**ГОСТ
24473—80****ИНСТРУМЕНТ РАЗМЕТОЧНЫЙ. ЧЕРТИЛКИ****Типы и основные размеры**

Marking instrument. Marking tools.
Types and main dimensions

Изменение № 1 ГОСТ 24473—80 Инструмент разметочный. Чертилки. Типы и основные размеры

Черт. 1

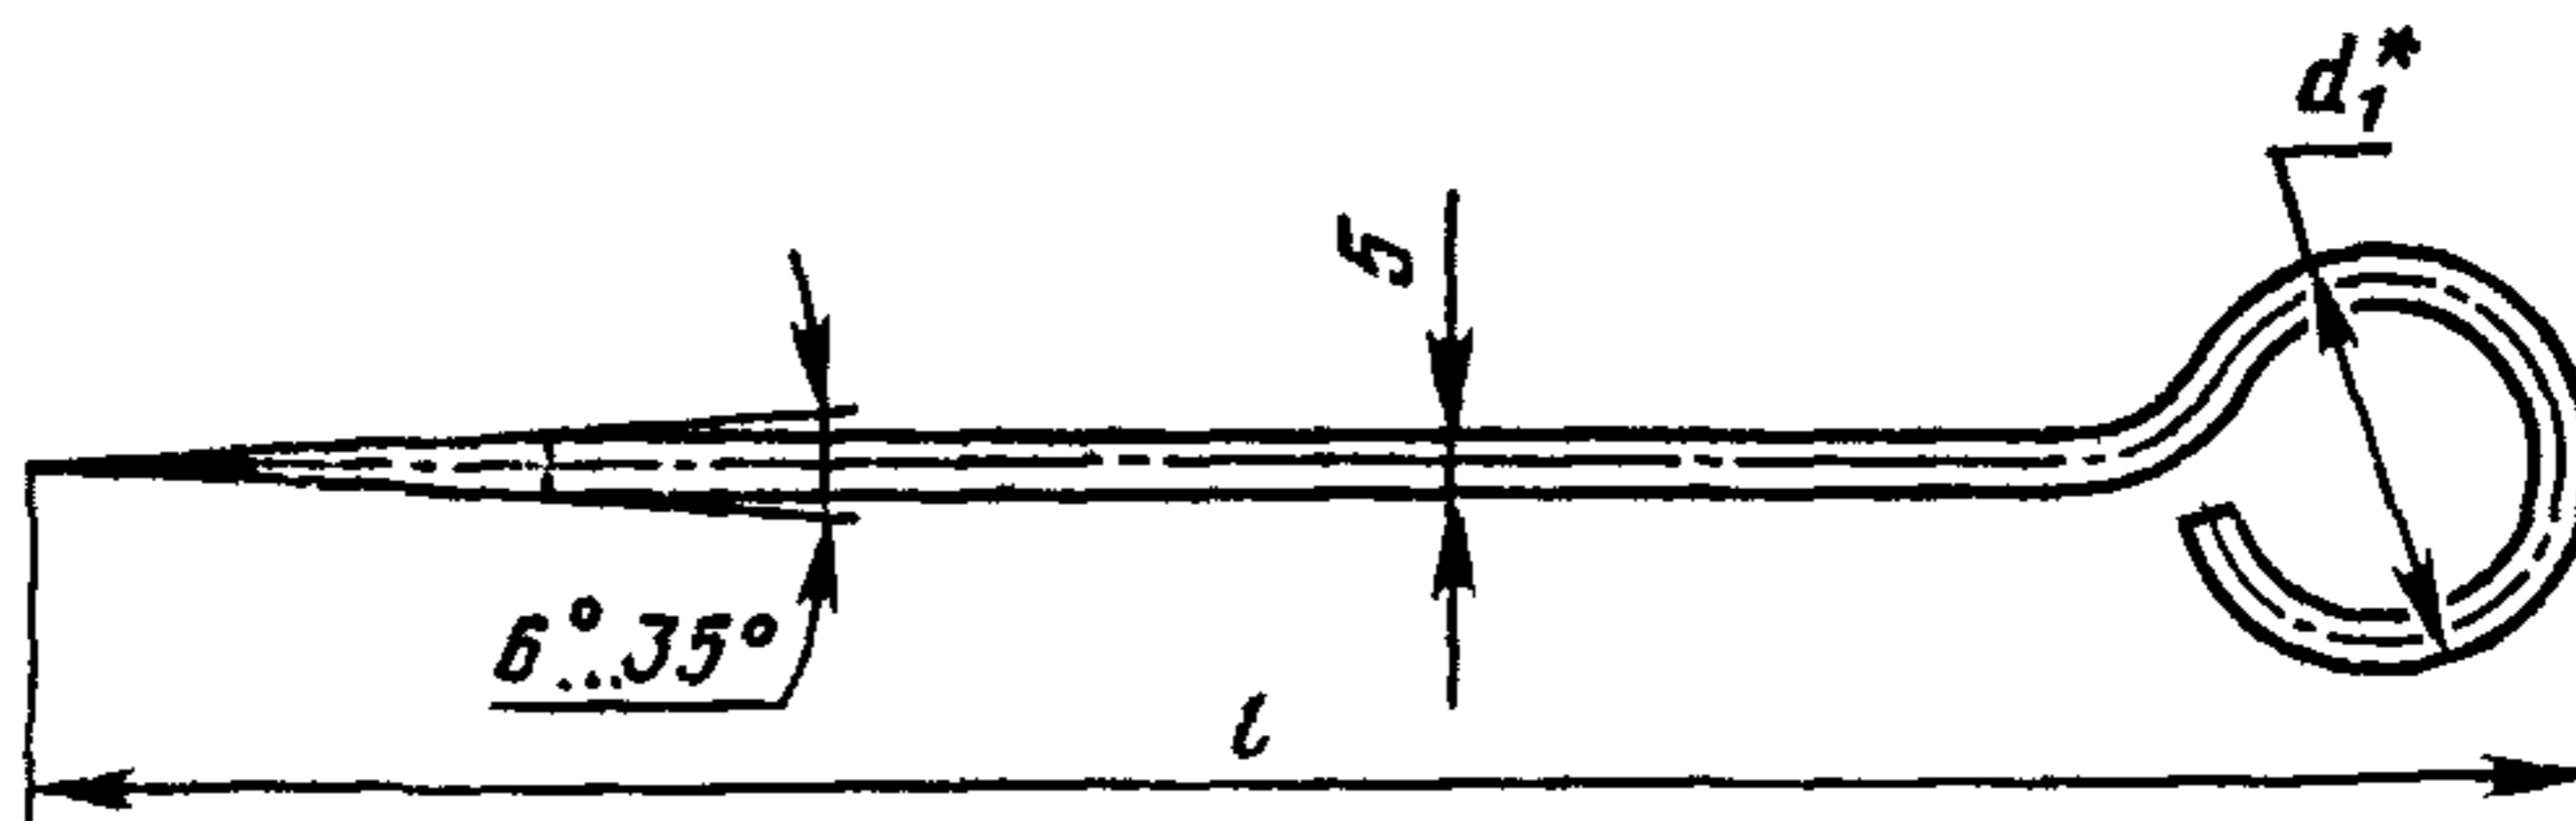
чертеж 1. Размер d_1 . Исключить знак сноски: *;

таблица 1. Графа d_1 . Исключить знак сноски и сноску;

таблицы 1, 2. Графа l . Заменить слова: «пред. откл. $\pm \frac{IT17}{2}$ » на «пред. откл. $\pm IT17$ »;

Черт. 2

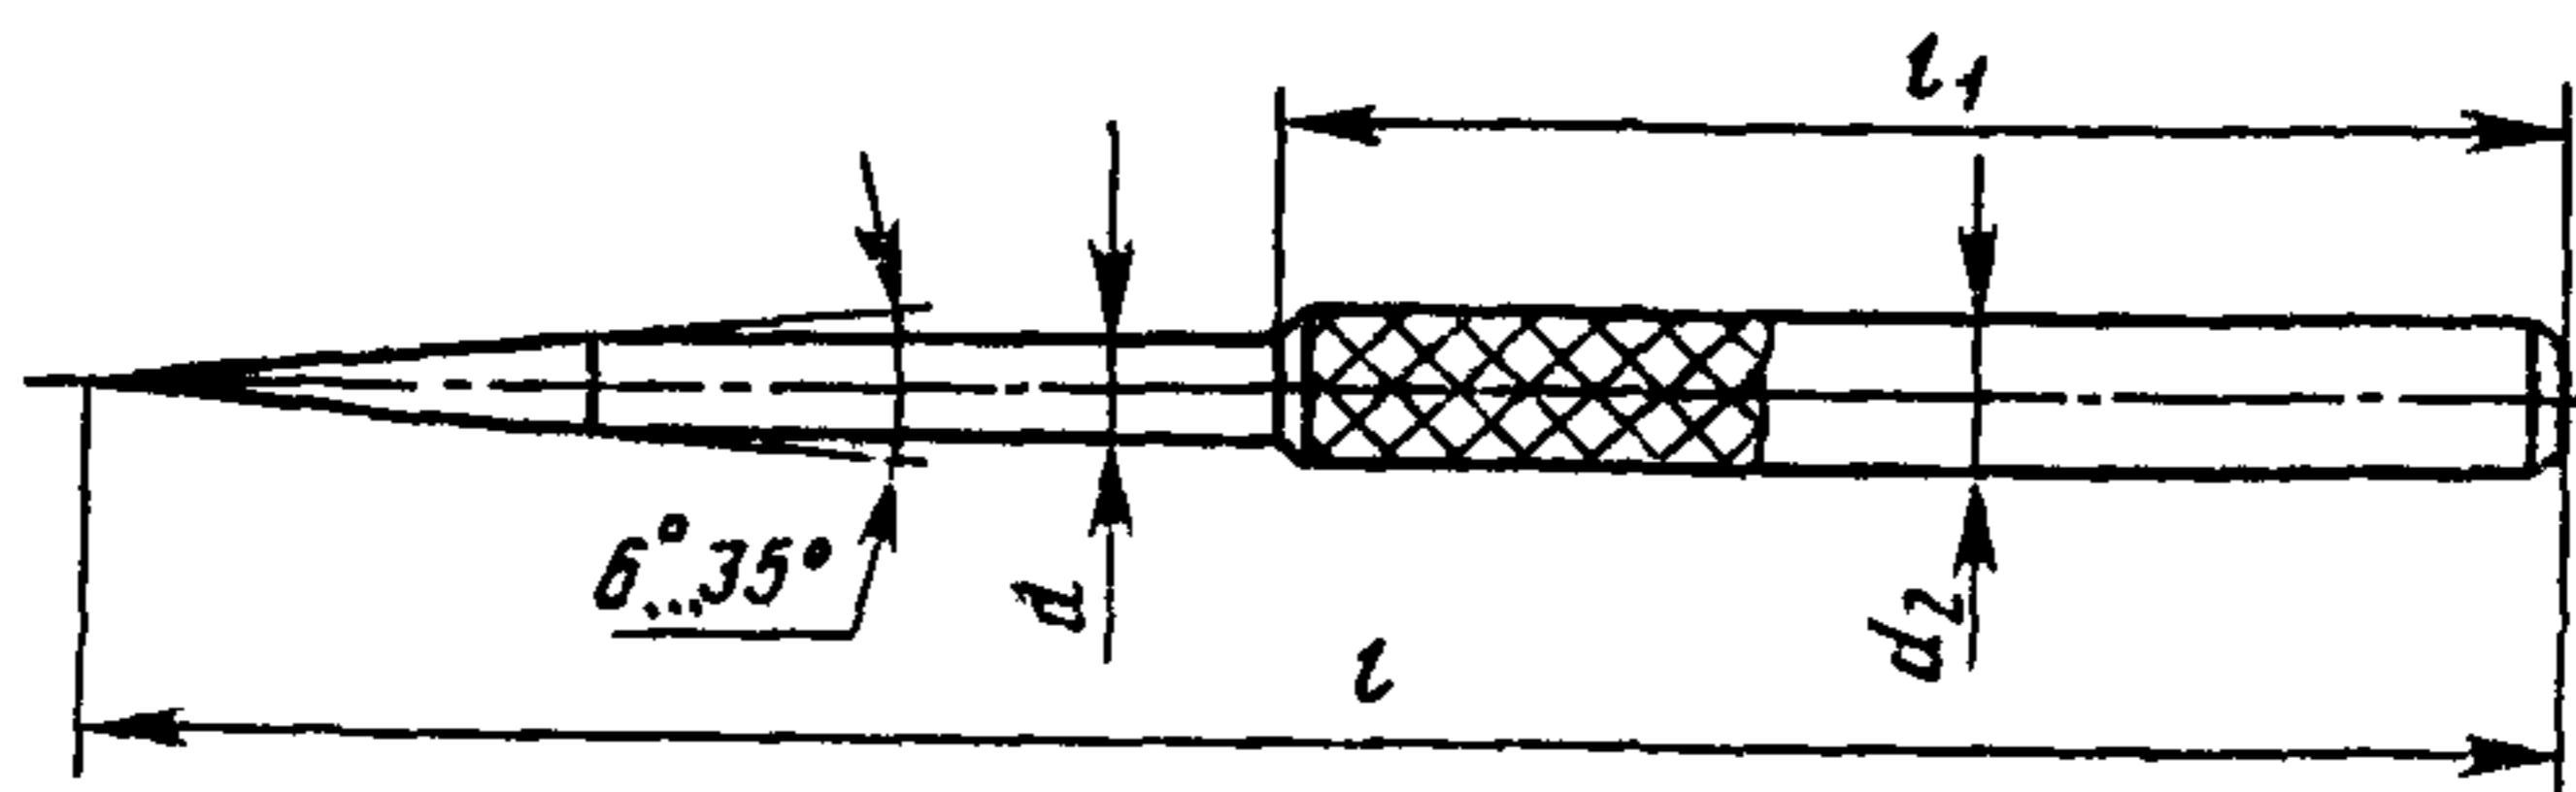
чертеж 2. Заменить обозначение: d_2 на d_1 ;

таблица 2. Графа d . Заменить слова: «не более» на «пред. откл. $\pm \frac{IT17}{2}$ »;

графа d_2 . Заменить обозначение: d_2 на d_1 ; дополнить словами: «пред. откл. $\pm \frac{IT17}{2}$ »;

графа l_1 . Исключить предельное отклонение: $\pm \frac{IT17}{2}$;

Черт. 3

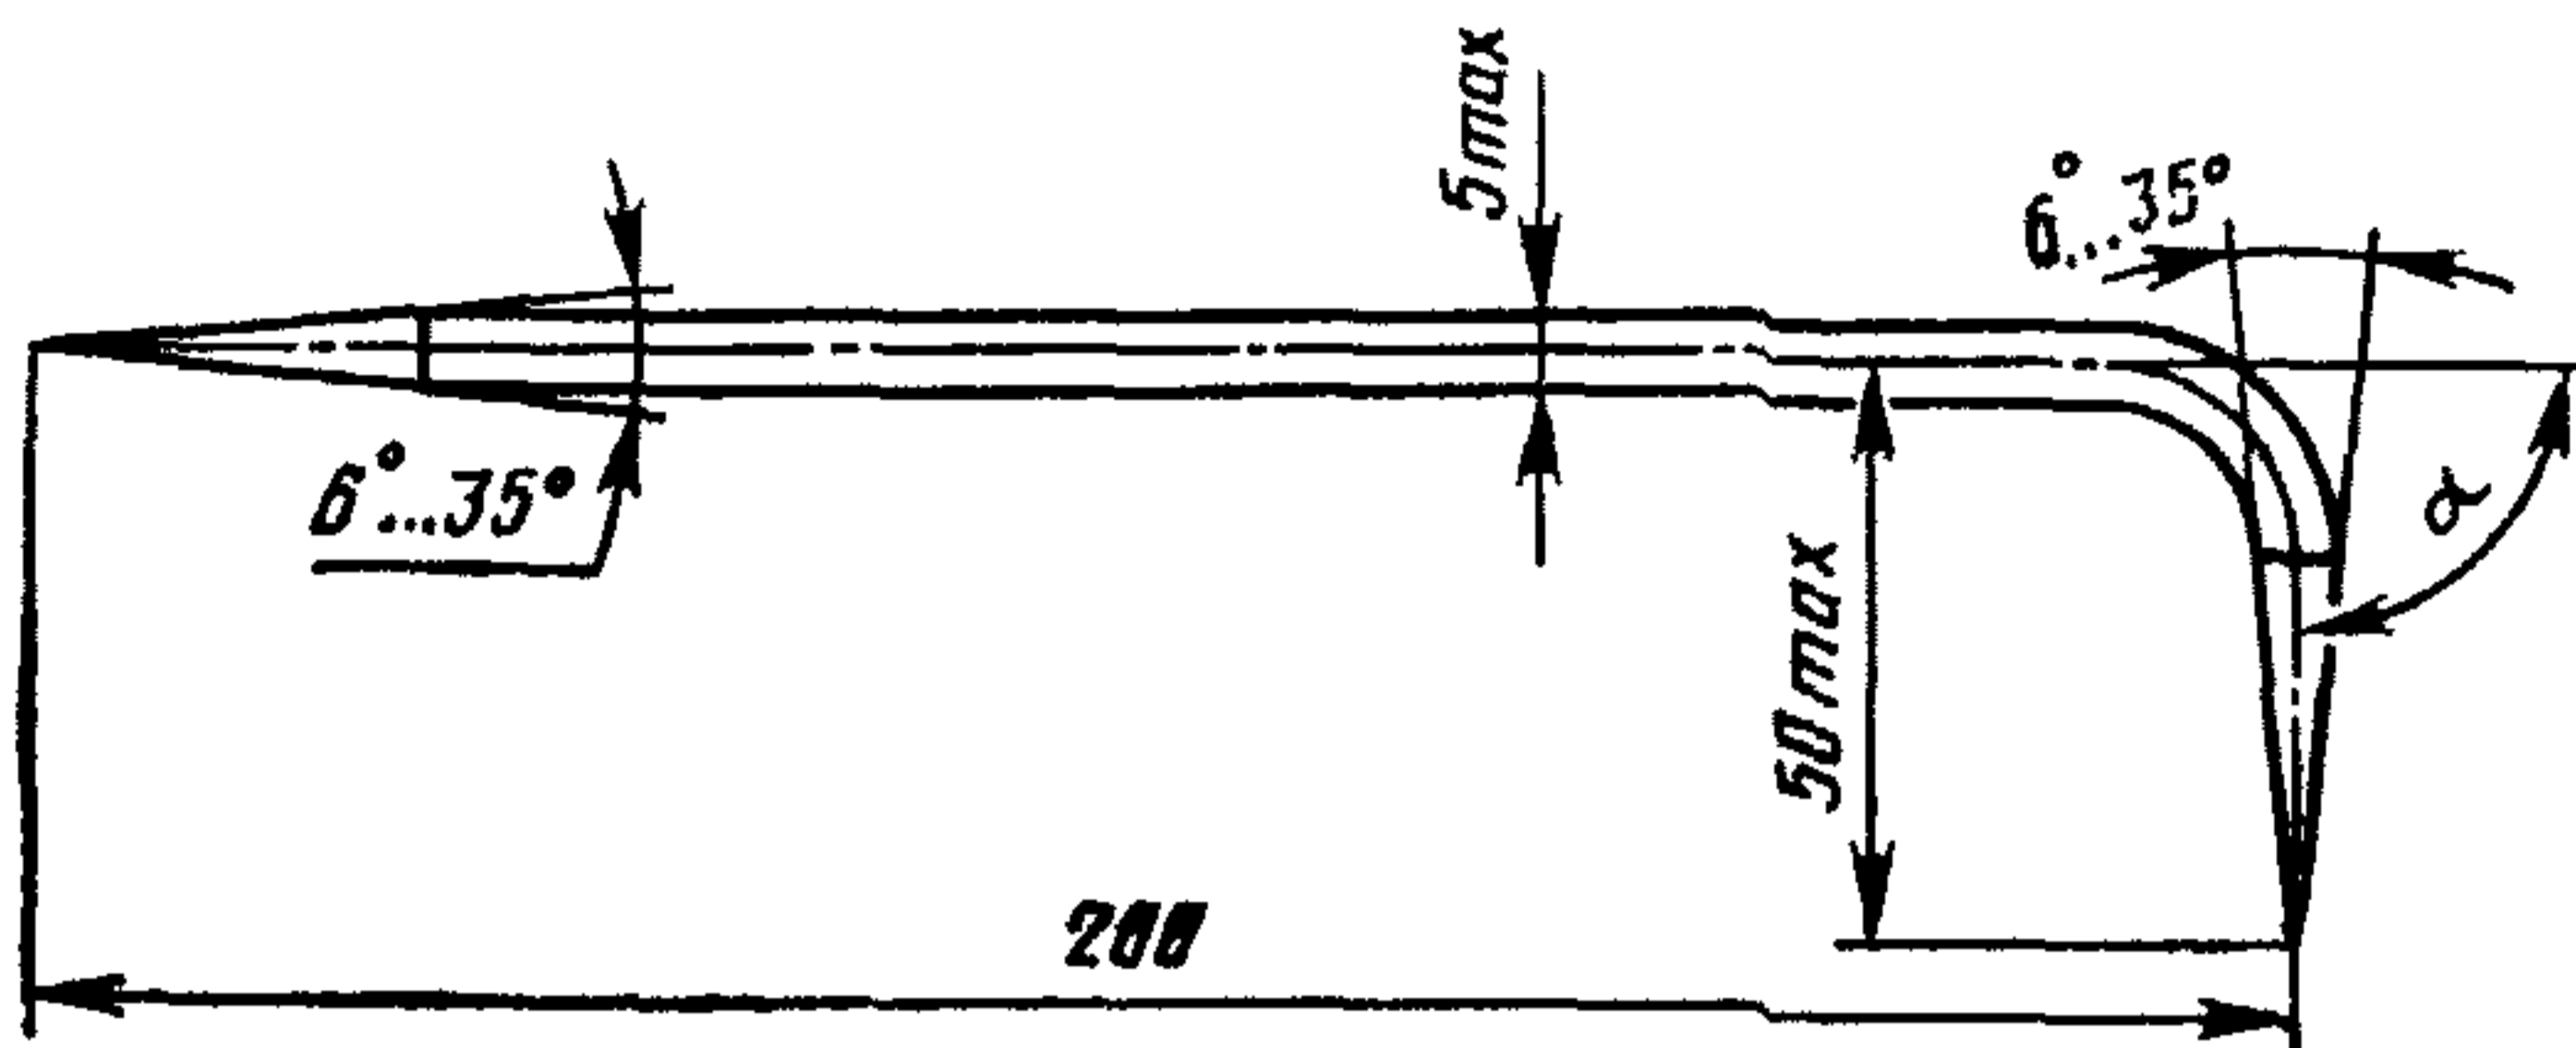
чертеж 3. Заменить размеры: 5 тах на 5, 50 тах на 50*;

размер 50*. Стрелку продлить до контура;

чертеж дополнить сноской: «* Размер для справок»;
